Antwortenkatalog

Vergabestelle: Staatliche Hochbau- und Liegenschaftsverwaltung Mecklenburg-Vorpommern
Maßnahme: Marinestützpunkt Hohe Düne Instandsetzung der West-Kaje
Vergabe: Instandsetzung Westkaje
Vergabe-Nr: 24E0048R

Fragen und Antworten zum Vergabeverfahren

PLANINHALT
D-Fender

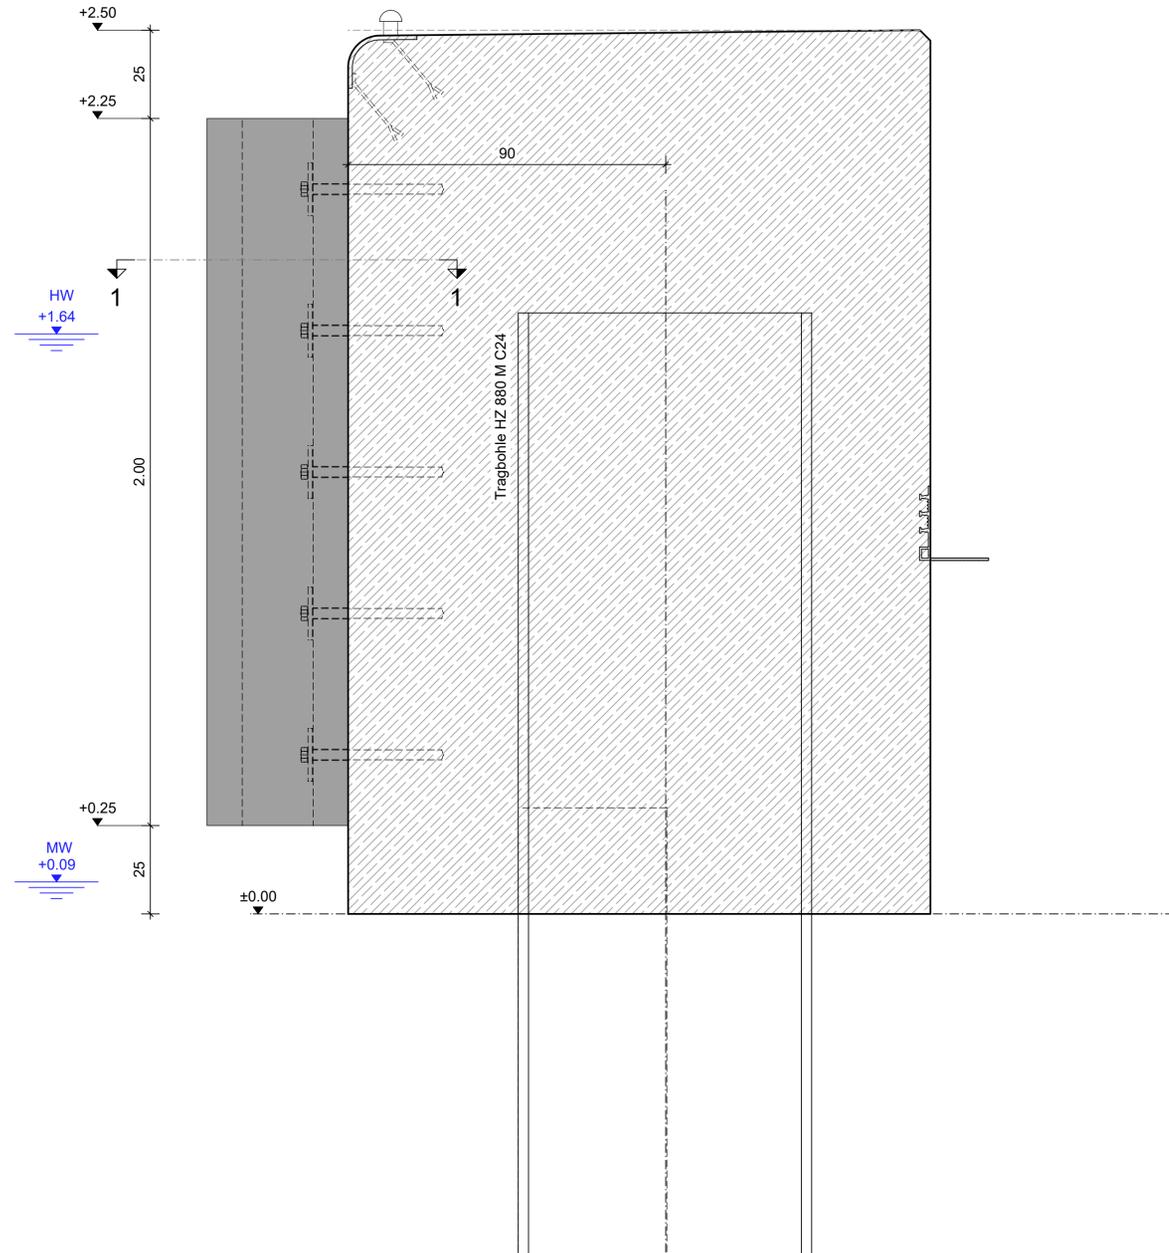
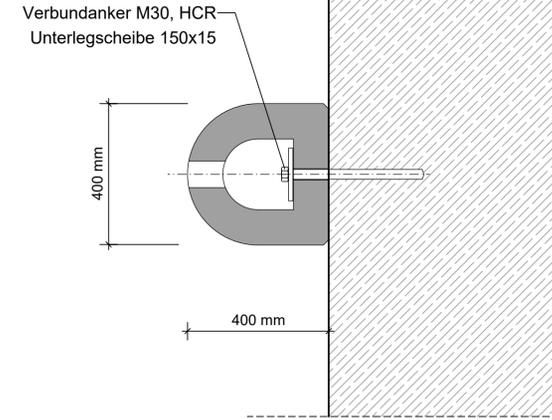
Frage: *Betreff:* »[ID: 75523] D-Fender Dimensionen«
Inhalt: »Die Position 3.6.170. "D-Fender inkl. Verankerungs- und Befestigungsteilen einbauen" verweist hinsichtlich der Maße der D-Fender auf die Ausschreibungszeichnungen. Die Detailzeichnungen enthalten jedoch keine Darstellung der vorzusehenden D-Fender. Auch in der Baubeschreibung sind diese nicht weiter spezifiziert. Wir bitten um Angabe, welche Dimensionen diese aufweisen sollen.«

Die Antwort auf die Bieterfrage befindet sich in der pdf-Datei im Anhang.
